INFORME DE CONTROL ESPECÍFICO N° 022-2022-2-0427-SCE

"SOBREDIMENSIONAMIENTO DE METRADO EN LA PARTIDA COBERTURA DE LONA PLÁSTICA"

INFORME DE CONTROL ESPECÍFICO Nº 022-2022-2-0427-SCE

Determinar si el expediente técnico y la ejecución de la obra "Recuperación del Servicio de Educación Primaria en la IE N° 11236, en el caserío San Carlos, del distrito de San José, provincia y departamento de Lambayeque", se realizaron de conformidad a la normativa aplicable.

Imagen n.° 1
Planilla de Metrados Arquitectura – Cuadro "Resumen de metrados arquitectura"

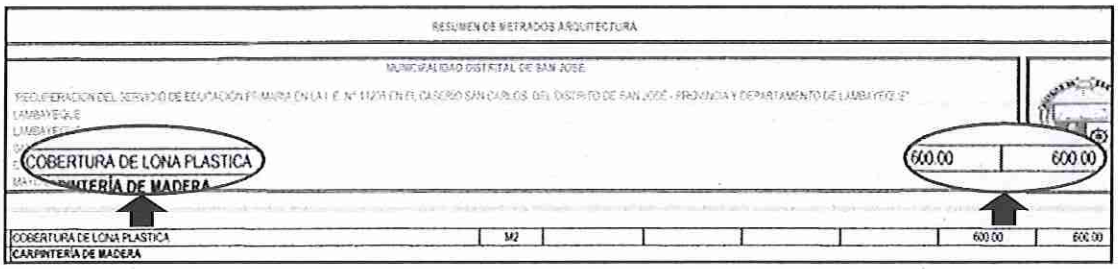
Con relación a la partida "02.05.03 Cobertura de lona plástica" del expediente técnico de la obra **(Apéndice n.° 23)**, aprobado con Resolución de Alcaldía n.° 130-2019-MDSJ/A de 19 de junio de 2019 **(Apéndice n.° 17)**, se aprecia que, en las secciones Planilla de Metrados Arquitectura (en los cuadros "resumen de metrados arquitectura" y "sustento de metrados arquitectura exteriores"); Presupuesto General; Presupuesto Arquitectura; y Cronograma Valorizado, se consideró un total de 600,00 m² y un monto de S/ 33 630,00[6] como costo directo para la ejecución de dicha partida.

De la revisión a la partida "02.05.03 Cobertura de lona plástica" del expediente técnico de la obra **(Apéndice n.° 23)**, se advirtió que, de acuerdo a la planilla de metrados, presupuesto de obra y cronograma valorizado, el metrado considerado para esta partida fue de 600,00 m^2; por lo que, este metrado se consideró en el contrato de ejecución de obra y en los pagos realizados al contratista respecto de la valorización n.° 7 **(Apéndice n.° 27)**, correspondiente al mes de noviembre de 2020. En cuanto a la documentación alcanzada con esta valorización y su comprobante de pago, se incluyó una fotografía de la cobertura de lona plástica instalada, en la cual se visualiza que ésta fue colocada sobre la estructura metálica del patio de formación (ver imagen n.° 8).

Imagen n.° 6
Plano "Patio de formación - lámina PF-01"

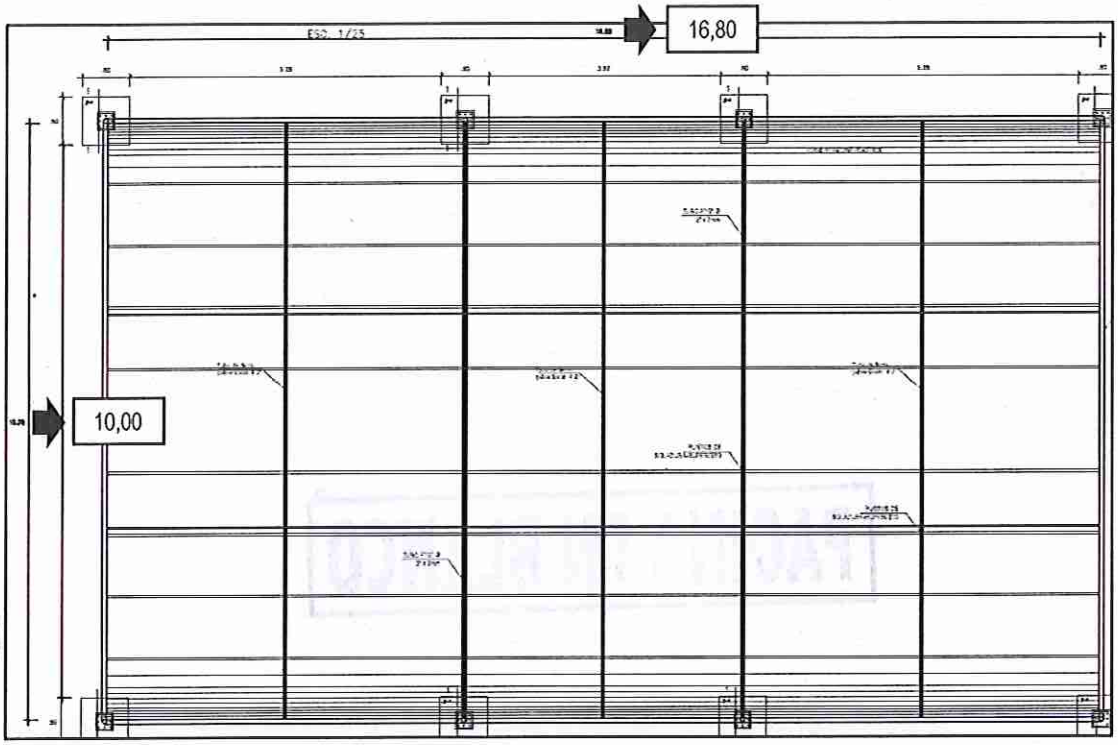
No obstante, en el plano del expediente técnico aprobado: plano "Patio de formación - lámina PF-01" **(Apéndice n.° 23)**, se encuentra detallada el área del patio a ser cubierta con lona plástica, siendo sus medidas inferiores al de la cobertura a colocarse sobre el mismo. En efecto, según el citado plano, el patio de formación presentaba medida de solo 10,00 metros de ancho y 16,80 metros de largo; es decir, un área de 168,00 m² conforme se muestra en la imagen n.° 6.

Al respecto, el expediente técnico **(Apéndice n.° 23)** estableció en el plano "Patio de formación- lámina PF-01", que el patio de formación (lugar donde se instalará la cobertura de lona plástica) presentaba el metrado de 168,00 m²; sin embargo, las otras secciones del expediente técnico (tales como, Planilla de Metrados Arquitectura, Presupuesto General, Presupuesto Arquitectura, y Cronograma Valorizado) consignaron para la partida "02.05.03 Cobertura de lona plástica" un metrado diferente, es decir de 600,00 m²; situación con la cual se concluye que el expediente técnico aprobado **(Apéndice n.° 23)** presentó incongruencias entre sus documentos técnicos (Plano "Patio de formación- lámina PF-01", Planilla de Metrados Arquitectura, Presupuesto General, Presupuesto Arquitectura, y Cronograma Valorizado).

Estas diferencias en el metrado de la partida "02.05.03 Cobertura de lona plástica" en el expediente técnico aprobado **(Apéndice n.° 23)**, no fueron advertidas ni observadas por el señor Julio Manuel Flores Mino, jefe de la DIDUR; contrario a ello, durante el trámite de aprobación del expediente técnico, el jefe de la DIDUR emitió los informes n.ºs 263-2019-MDSJ-DIDUR/JMFM de 10 de junio de 2019 **(Apéndice n.° 12)**, 273-2019-MDSJ-DIDUR/JMFM de 18 de junio de 2019 **(Apéndice n.° 16)** y 291-2019-MDSJ-DIDUR/JMFM de 26 de junio de 2019 **(Apéndice n.° 19)**, otorgando conformidad al contenido del expediente técnico sin efectuar observación

Imagen n.° 7
Cuadro "Valorización de obra N° 07"

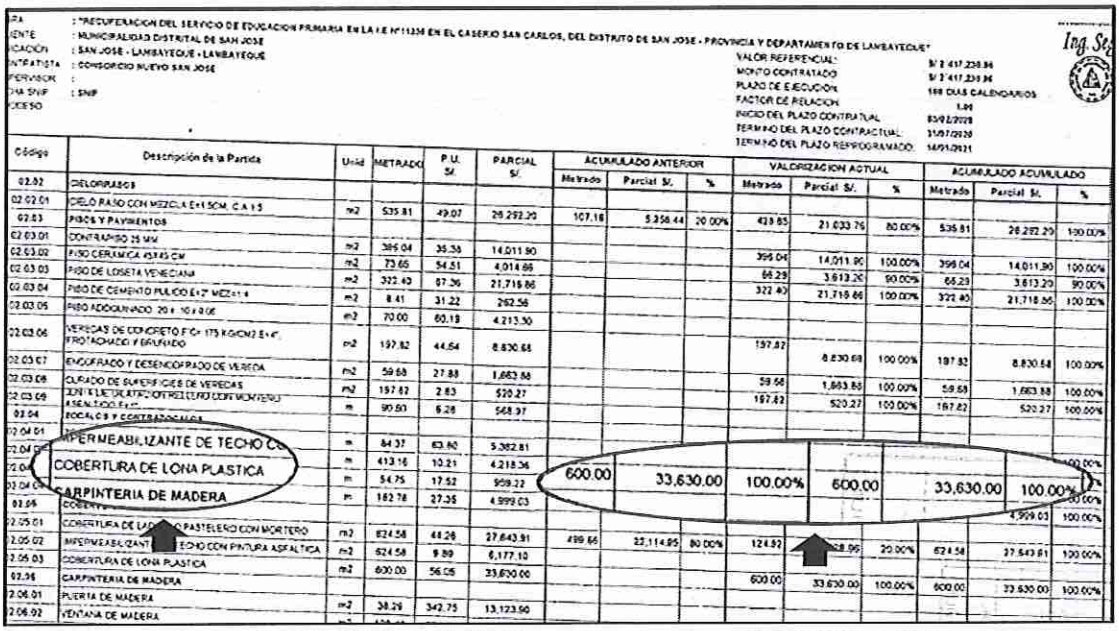
Durante la ejecución de la obra, con carta n.° 032-2020-CNSJ de 30 de noviembre de 2020 **(Apéndice n.° 27)**, el contratista remitió al supervisor de obra la valorización n.° 07, correspondiente al periodo del 1 al 30 de noviembre de 2020 **(Apéndice n.° 27)**, por un monto total de S/ 279 123,16; de cuya revisión por parte de la comisión de control del OCI, se advirtió que, según cuadro "Valorización de obra N° 07" **(Apéndice n.° 27)**, valorizó la partida "02.05.03 Cobertura de lona plástica", habiendo consignado como metrado ejecutado el total de 600,00 m², y con un monto parcial de S/ 33 630,00 (costo directo)[8], conforme se muestra en la imagen n.° 7.

Del contenido de la valorización n.° 7 **(Apéndice n.° 27)**, se advierte que el costo total de la partida "02.05.03 Cobertura de lona plástica", resulta de la sumatoria del costo directo, más gastos generales, utilidad e IGV, resultando el monto de S/ 45 635,91, conforme al siguiente cuadro:

Sobre ello, conforme se indicó, los metrados sobredimensionados de la partida "02.05.03 Cobertura de lona plástica" fueron valorizados en su totalidad en la valorización n.° 07 **(Apéndice n.° 27)**, habiéndose emitido el comprobante de pago n.° 1955 de 18 de diciembre de 2020 **(Apéndice n.° 31)** a favor del contratista, y el comprobante de pago n.° 1994 de 22 de diciembre de 2020 **(Apéndice n.° 32)** por concepto de detracción.

Imagen n.° 8
Fotografía de la cobertura de lona plástica instalada

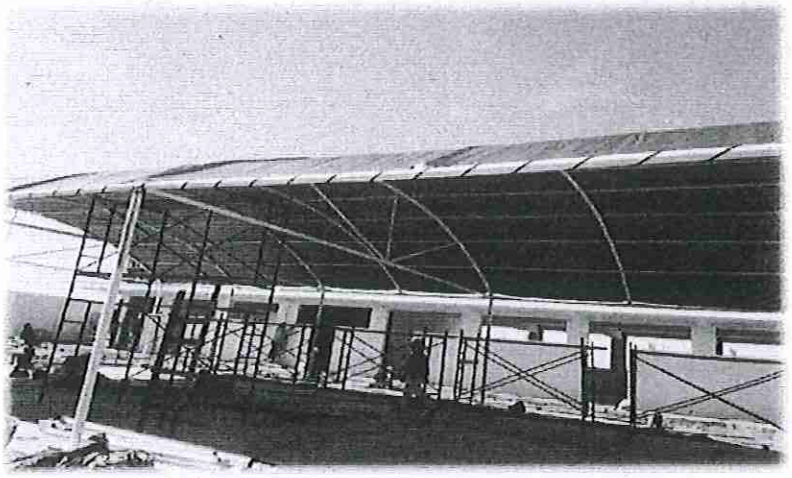
El 3 de noviembre de 2022, la comisión de control del OCI, conjuntamente con el jefe de la DIDUR de la entidad, realizó una visita de inspección a la obra, en la cual se verificó el metrado de la estructura metálica colocada en el patio de formación, con la finalidad de obtener el metrado del área de cobertura del patio de formación. Según acta n.° 001-2022-OCI-SCE/MDSJ de 3 de noviembre de 2022 **(Apéndice n.° 38)**[11], la medición de la estructura metálica dio como resultado 17,00 metros de largo y 10,89 metros de ancho, lo cual constituye un total de 185,13 m^2 [12].

La diferencia en el cálculo de metrados del expediente técnico y los efectivamente ejecutados, comprobados por la comisión de control del OCI, evidencian un sobredimensionamiento de metrados de la partida "02.05.03 Cobertura de lona plástica" que, al multiplicarse con el respectivo precio unitario, da como resultado el sobrecosto de la citada partida, según se detalla a continuación:
